Zlepšení kvality vod horního povodí řeky Moravy - II. fáze

změnový list č.		Datum předložení	4. 12. 2015
Ev.č.	ZL-183-S-Z-SO 3.004	Datum schválení	7. 12. 2015
Objednatel	Vodohospodářská zařízení Šumperk, a.s., Jílová 6, 787 01 Šumperk		
Správce stavby	Sdružení API-VRV, vedoucí partner API spol. s r.o., Palackého 12, 150 56 Praha 5		
Zhotovitel	IMOS Brno, a.s., Olomoucká 174, 627 00 Brno		
Změnový list předkládá:	zhotovitel		
Charakter změny:	Práce neobsažené v ZDS xx)	Oprava položek dle skutečnosti	
Stavba / objekt / úsek:	3. Město Zábřeh / SO 3.004 - LOKALITA UL. 28. ŘÍJNA		
<u>Specifikace změny:</u> Po provedení výkopových prací na stokách 04.1 v úseku mezi šachtami Š04.1-14 až Š04.1-25, 04.1-O a 04.1-5 odpovědný geolog zhotovitele na základě jeho rozboru konstatoval, že vytěžený materiál není vhodný pro zpětný zásyp. Následně provedené stavebně-geologické šetření potvrdilo odlišné geotechnické parametry zemin oproti IG předpokladům v zadávací dokumentaci. Geolog zhotovitele zakazuje použít nevhodný materiál z rýhy pro zpětný zásyp a místo něj nařizuje použít vhodný materiál dle TP 146. Na stokách 04.1 v úseku Š04.1-14 až Š04.1-25a 04.1-5 bude rovněž provedena sanace podloží ŠD

Sanace podloží a
výměna nevhodného
zásypového materiálu
na stoe 04.1-5

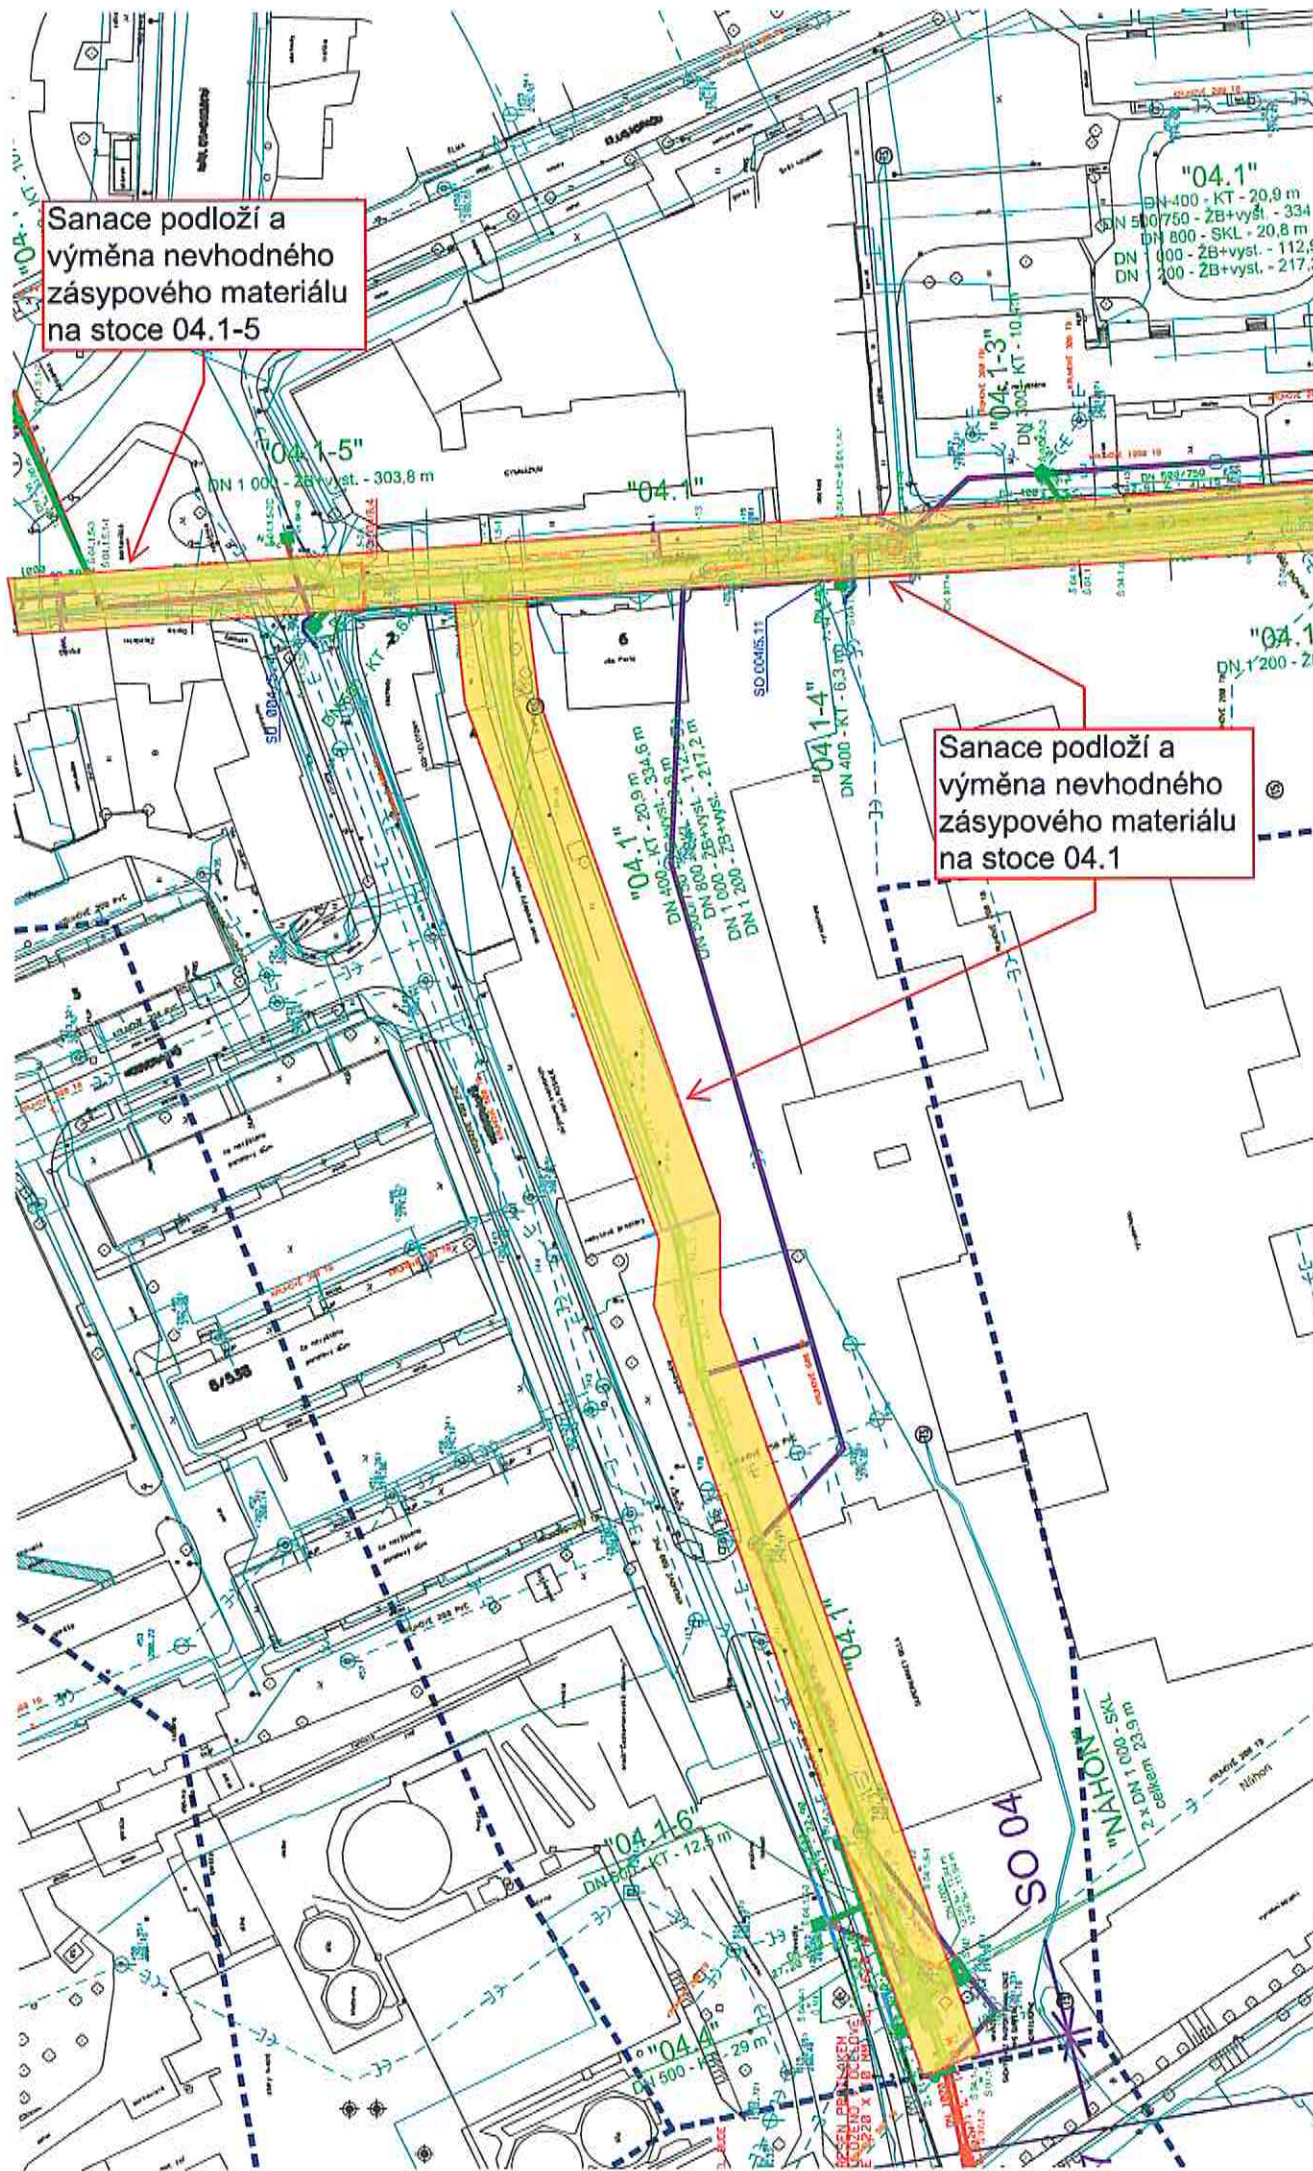
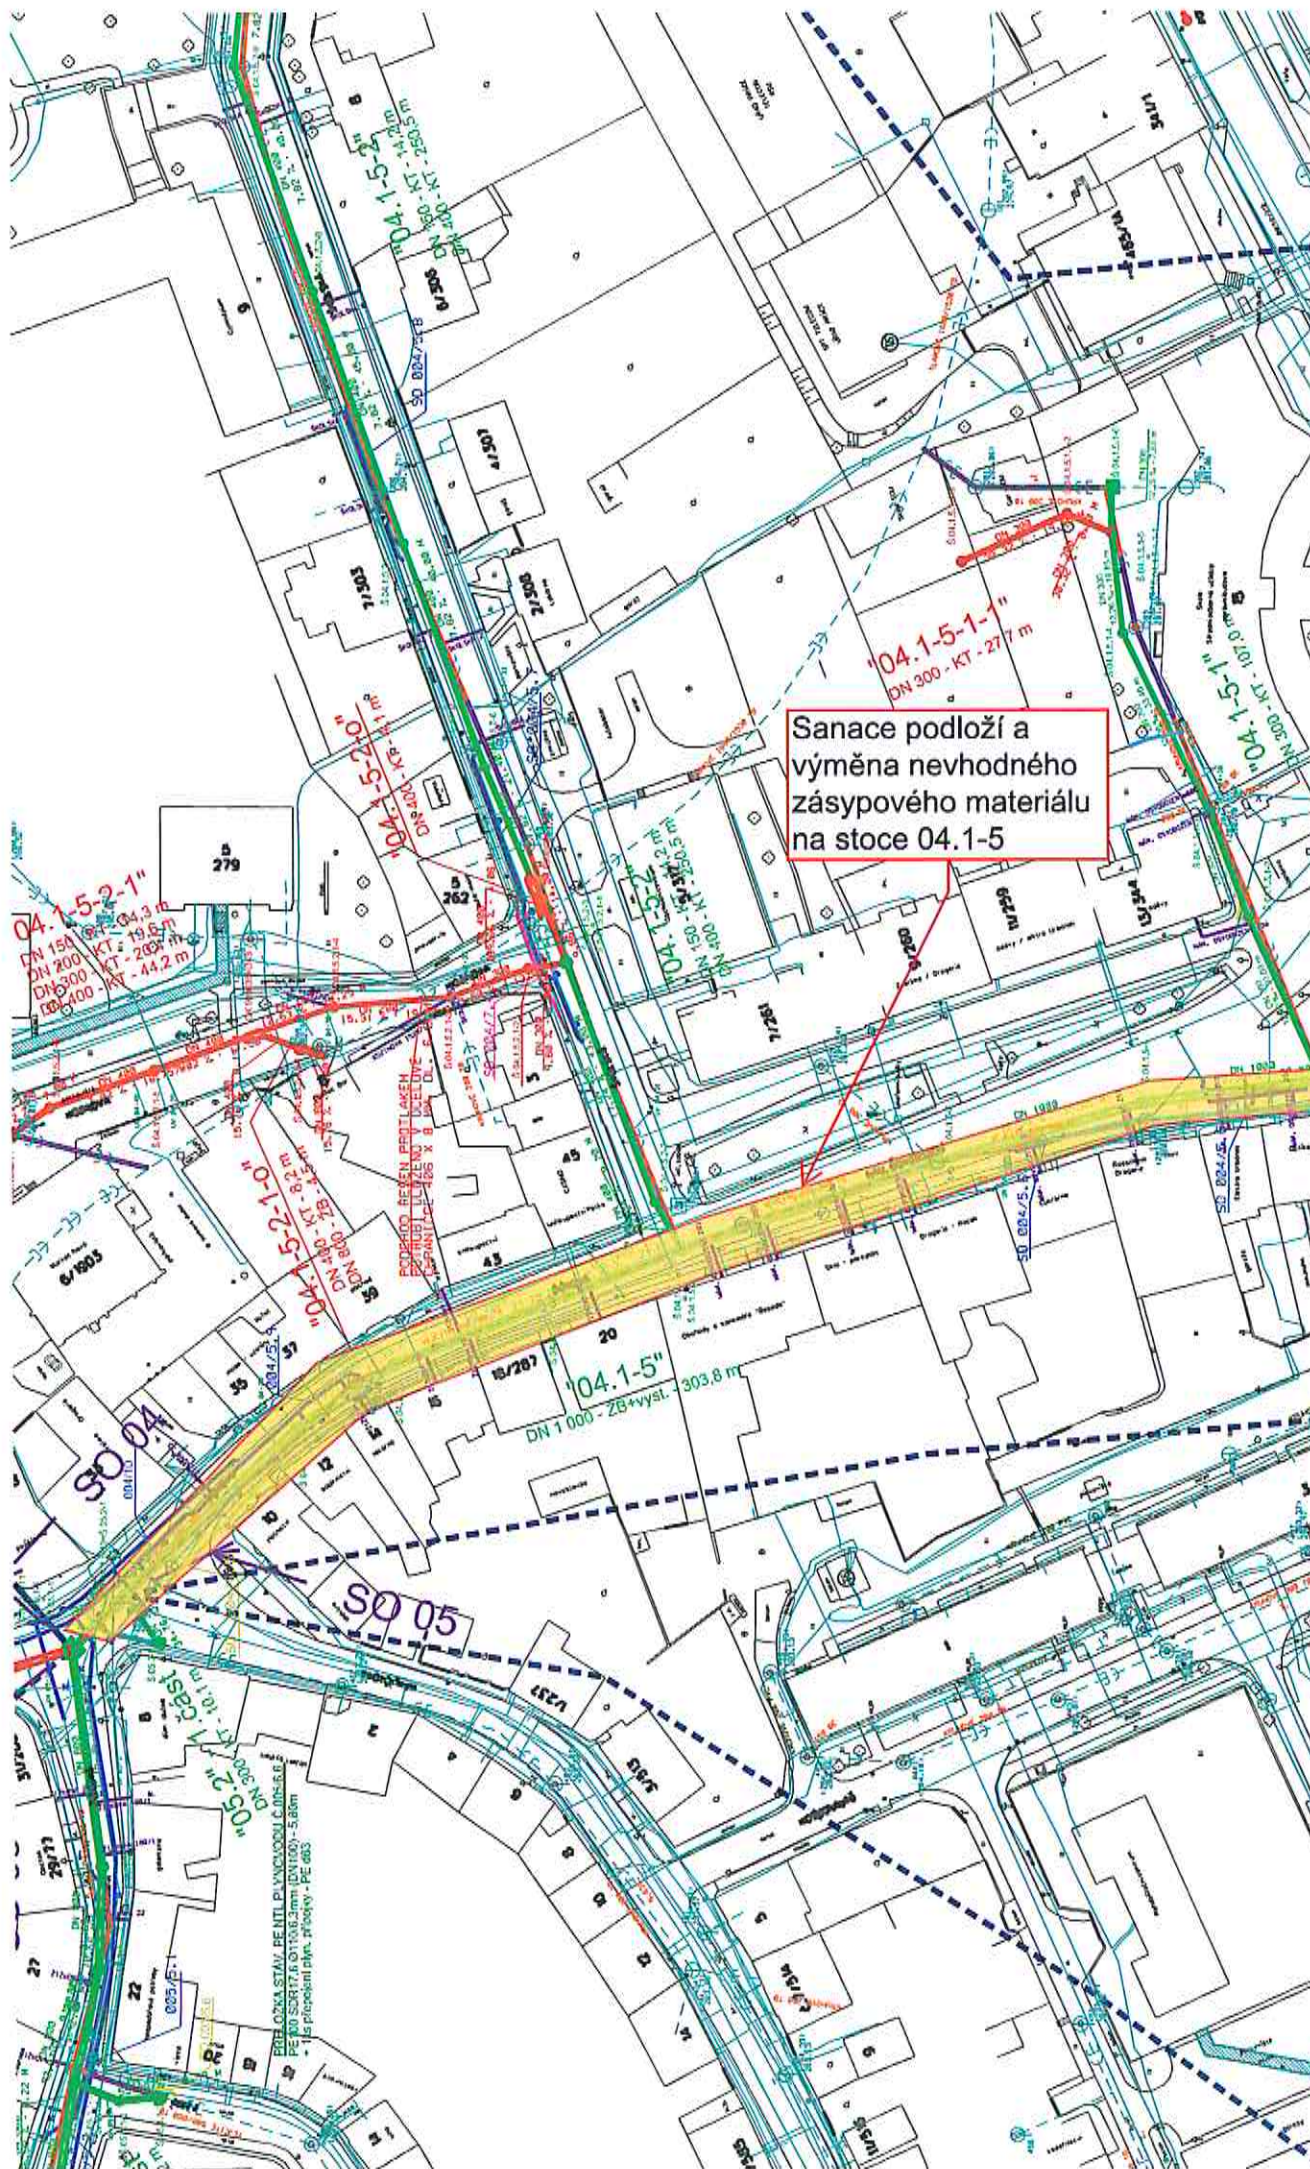
Sanace podloží a
výměna nevhodného
zásypového materiálu
na stoe 04.1

Sanace podloží a
výměna nevhodného
zásypového materiálu
na stoce 04.1-5
